WYJAŚNIENIA TREŚCI SIWZ

dot. postępowania w trybie przetargu nieograniczonego pn. „Zakup i dostawa sprzętu kwaterunkowego.
Nr sprawy 79/13 – zadanie nr 7

Poglądowy szkic poniżej

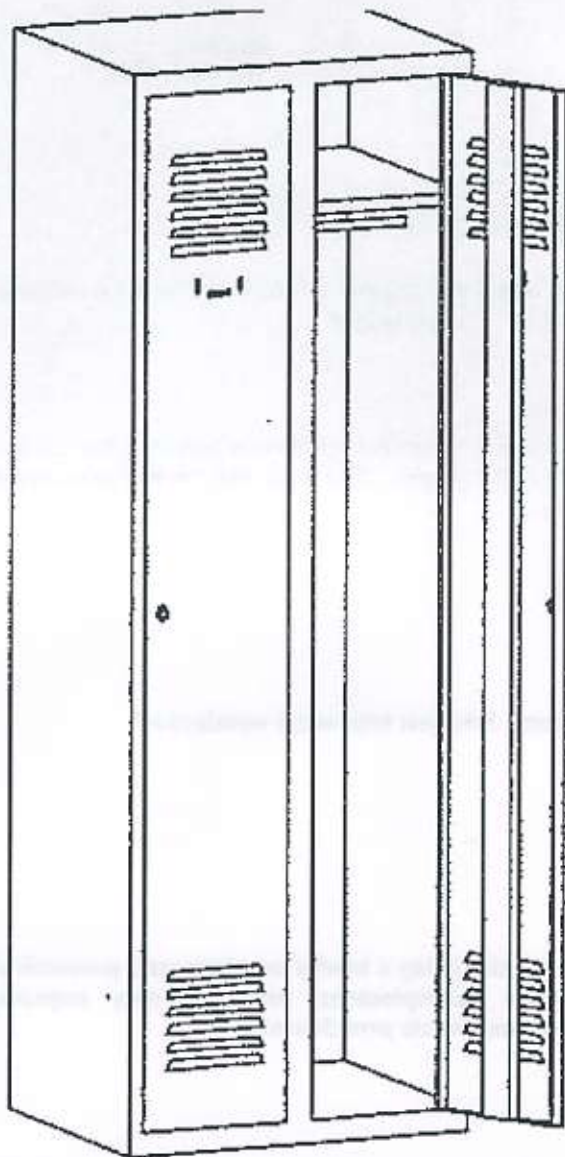
Czy szafa o szer. 600 mm jest szafą dwu-komorową - dla dwóch osób(szer. 1 komory 300 mm – każda komora zamykana indywidualnym zamkiem)?

Jeśli nie to proszę o przysłanie rysunku poglądowego obrazującego wykonanie i wyposażenie szaf.

Szafa o szerokości 600mm jest szafą dwukomorową dla dwóch osób. Każda komora zamykana indywidualnym zamkiem.
